軽微な変更届

開発協議申出書 受付番号	第 7-59 号
開発構想の名称	宝塚市中筋5丁目宅地分譲計画
開発事業区域 の位置	宝塚市 中筋5丁目71、67-1、67-2、63-9の一部
協定締結年月日	年 月 日
標識の修正(予定)日	年 月 日 (変更項目なし)
変更の理由	別紙の通り
変更箇所一覧(項目が多い場合は同様式の別紙で提出してください。)	
変更項目	新 旧
別紙の通り	別紙の通り 別紙の通り

変更箇所一覧

開発構想の名称 宝塚市中筋 5 丁目宅地分譲計画

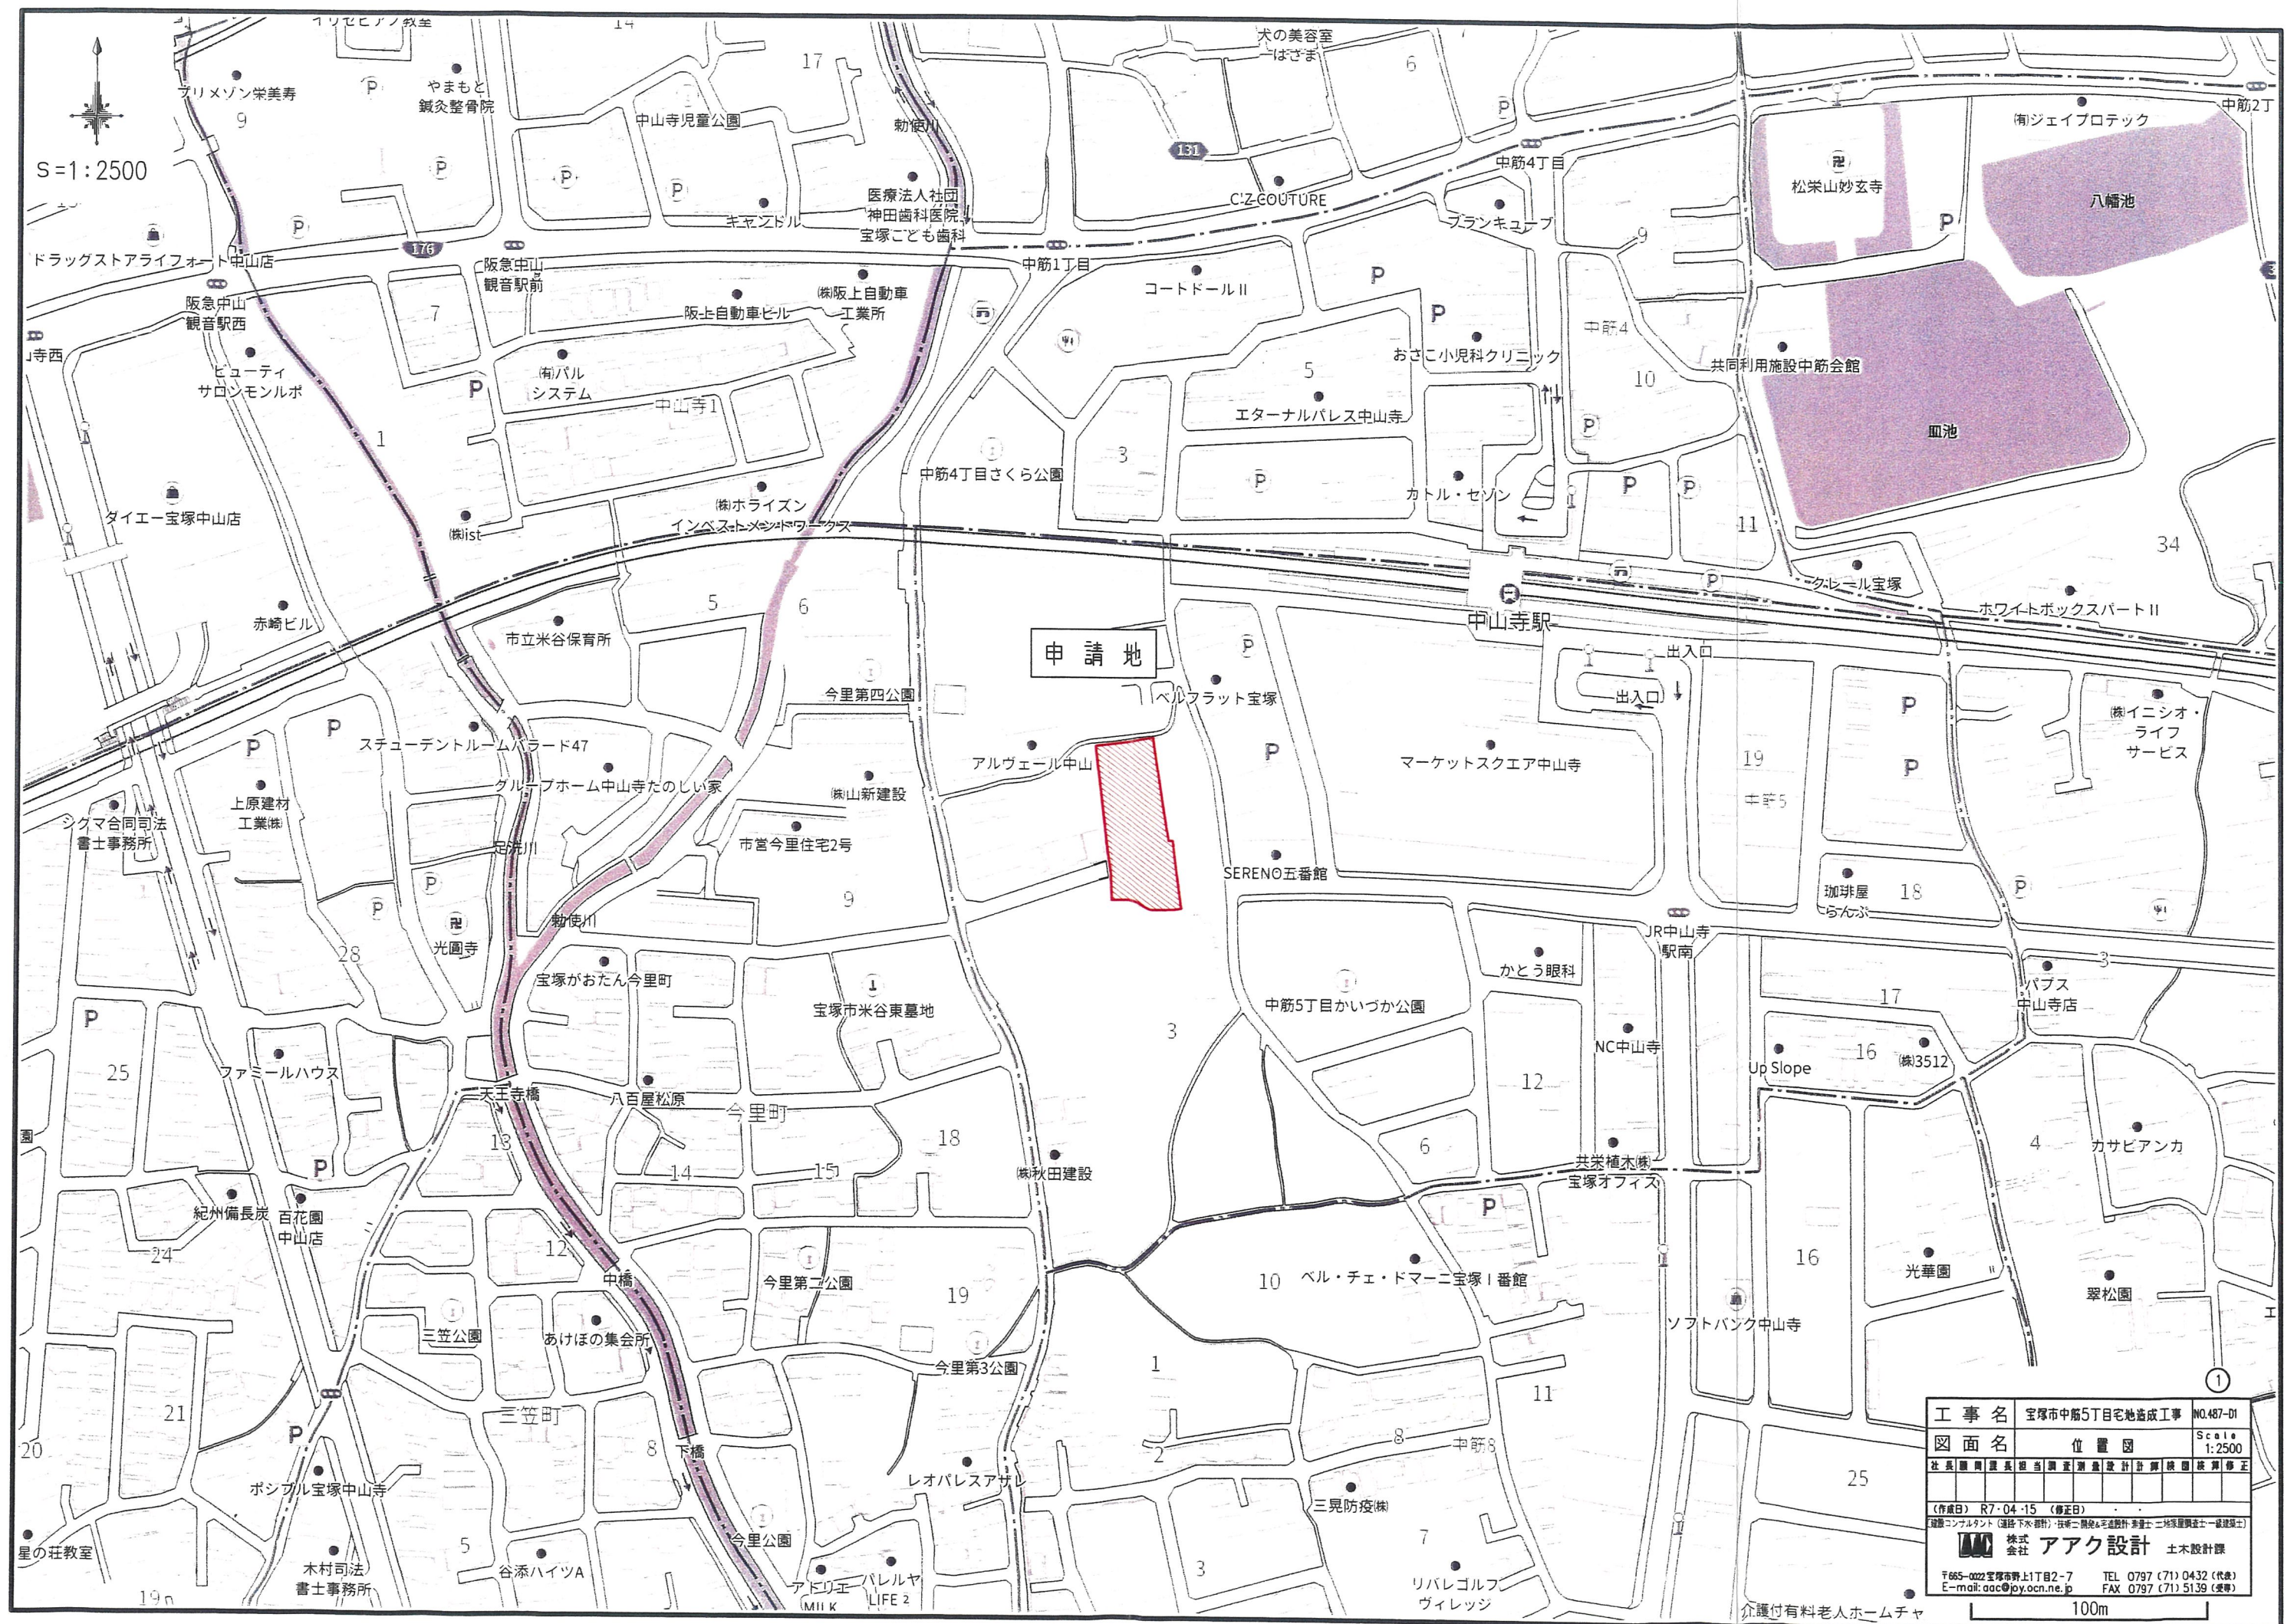
変更項目	変更後（新）	変更前（旧）	変更の理由
宅地、新設道路等の面 積、高さ等	土地利用計画平面図（変更前）造成計画平面 図（変更後）造成計画縦横断面図（変更後） の通り	土地利用計画平面図（変更前）造成計画平面 図（変更前）造成計画縦横断面図（変更前） の通り	道路管理課との協議及び計画の見 直しによる。
雨水排水計画の変更	道路・雨水排水施設計画平面図（変更後）の 通り	道路・雨水排水施設計画平面図（変更前）の 通り	道路管理課等との協議による
汚水排水計画の変更	汚水排水施設計画平面図（変更後）の通り	汚水排水施設計画平面図（変更前）の通り	給排水設備課等との協議による。
